NOTITIE BEANTWOORDING ZIENSWIJZEN EN AMBTELIJKE WIJZIGINGEN

‘Kerkstraat 21-23 Erp’

Ontwerpbesluit hogere grenswaarden Wet geluidhinder

College B&W 26 juli 2022

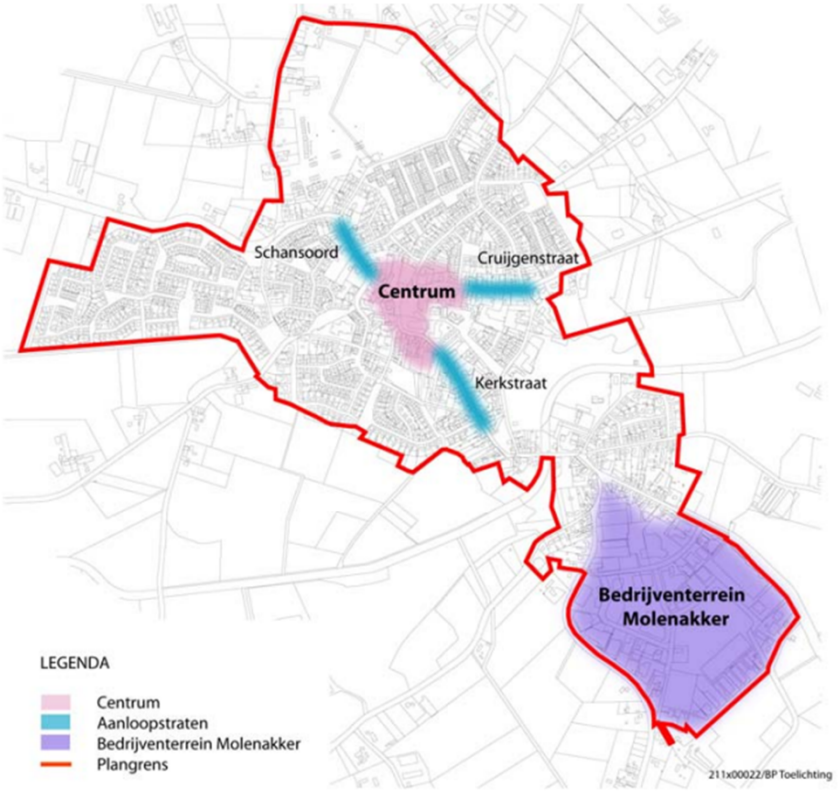
Zienswijzen reclamant 3.1
In de plantoelichting wordt onder meer gesteld dat het positief is dat de functie detailhandel buiten het centrumgebied wordt omgezet naar wonen. Echter, volgens het bestemmingsplan 'Kom Erp' behoort onderhavige locatie en tevens die van de initiatiefnemer tot het centrumgebied. Dit centrumgebied omvat het Hertog Janplein en de zogeheten aanloopstraten, waaronder de Kerkstraat. Er kan aldus geen sprake zijn van omzetting van detailhandel naar wonen buiten het centrumgebied, aangezien het juist gaat om wijziging binnen het centrumgebied.

Antwoord zienswijzen reclamant 3.1
Binnen het centrumgebied wordt in het vigerende bestemmingsplan ‘Kom Erp’ detailhandel direct mogelijk gemaakt middels de bestemming Centrum. Daarbuiten wordt detailhandel specifiek bestemd. Ter plaatse van plangebied wordt detailhandel specifiek bestemd (middels functieaanduiding detailhandel perifeer). Het plangebied (en het pand van reclamant) zijn dus op basis van het vigerende bestemmingsplan niet gelegen in het centrumgebied maar in een aanloopstraat.

De toelichting van het vigerend bestemmingsplan Kom Erp schrijft: Commerciële voorzieningen (detailhandel, dienstverlening, kantoren) worden geconcentreerd in het centrum en de aanloopstraten. Tot het centrum behoort het Hertog Janplein en een deel van de Kerkstraat en Cruijgenstraat.
Het plangebied is gelegen in de laatste 100-125 meter van de Kerkstraat verder van het centrum (Hertog Janplein) af in een aanloopstraat.

Zie ter verduidelijking ook onderstaande plaatje (overgenomen uit toelichting bestemmingsplan Kom Erp. Hier is gevisualiseerd dat de Kerkstraat in een aanloopstraat is gelegen en niet binnen het centrumgebied.

RECHTER ZIJGEVEL

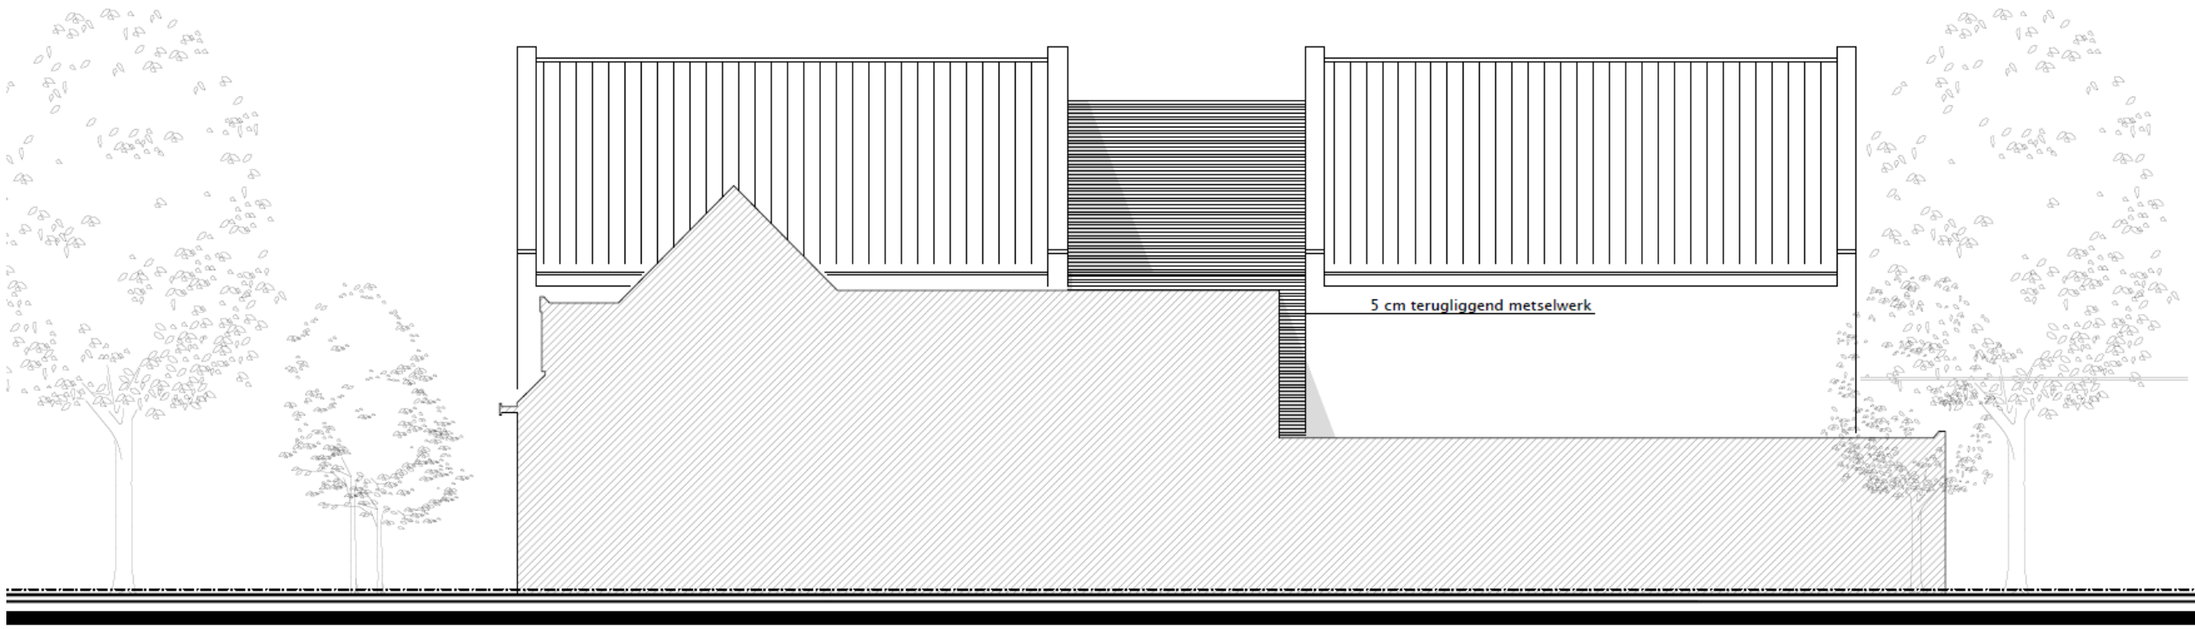
In het onderhavige welstandsadvies is in essentie opgenomen dat de welstandscommissie akkoord is met het bouwplan, mits de resterende bezwaren worden weggenomen. Eén van de bezwaren is de aansluiting aan de rechterzijde van het pand aan het pand van cliënten. Op 28 december 2021 hebben cliënten gesproken met de verantwoordelijk opvolger in de welstandscommissie, die aangaf dat deze aansluiting nog beoordeeld moet worden op de technische en esthetische kwaliteit. Dit is onmiskenbaar een eis die geldt voor initiatiefnemer, hetgeen nog niet beoordeeld kan worden omdat een technische tekening ontbreekt. In zoverre is het akkoord van de welstandscommissie nog niet compleet en definitief. Zolang het akkoord van welstand nog niet compleet en definitief is, kan er geen (omgevings)vergunning worden afgegeven, aldus de commissie.
Bovendien ontbreekt een tekening van de rechtergevel, die grenst aan het pand van cliënten. Het moge duidelijk zijn dat cliënten dan ook niet akkoord kunnen gaan met het bouwplan, nu onduidelijkheid bestaat over de gevolgen voor de linker gevel van cliënten. In dit kader is ook relevant dat uit de plantoelichting volgt dat het pand van cliënten en de woningbouw los van elkaar dienen te staan, of dat er andere bouwkundige voorzieningen zijn getroffen waardoor milieubelasting voorkomen wordt op een vergelijkbare wijze als bij bouwkundige afscheiding. Er wordt vervolgens weliswaar vermeld dat er sprake is van een bouwkundige afscheiding tussen het pand van cliënten en het te realiseren appartementencomplex. Uit het onderhavige

ontwerp van het plan volgt echter dat er aanpandig, op de perceelsgrens wordt gebouwd, waarbij nogmaals wordt aangeven dat er geen bouwtekening is van de rechtergevel dan wel rechterzijde.
Kortom, op dit punt lijkt het bouwplan tegenstrijdigheden te bevatten en bestaat er op zijn minst onduidelijkheid over de daadwerkelijke opzet van het bouwplan. Dat de bakkerij dus geen belemmering vormt voor het bouwplan en andersom, betwisten cliënten dan ook.

Antwoord zienswijzen reclamant 4.1
Het betreft een ruimtelijke procedure. Het huidige plan wat er ligt is slechts een verkenning in de vormgeving. De esthetica van het pand is geen onderdeel/eis van de ruimtelijke procedure. Bij het aanvragen van de omgevingsvergunning zal het plan eerst voorgelegd worden aan de welstandcommissie. Pas als deze akkoord is, wordt er een omgevingsvergunning aangevraagd. Het is aan de deskundige van commissie om te bepalen of het voldoet aan de redelijke eisen van welstand. Bij de aanvraag van de omgevingsvergunning zal vanzelfsprekend constructief en bouwkundig aangetoond dienen te dat het bouwplan geen belemmering is voor reclamant.
In de bijgevoegde tekening (bijlage 1) is de rechter gevel van het pand weergegeven.
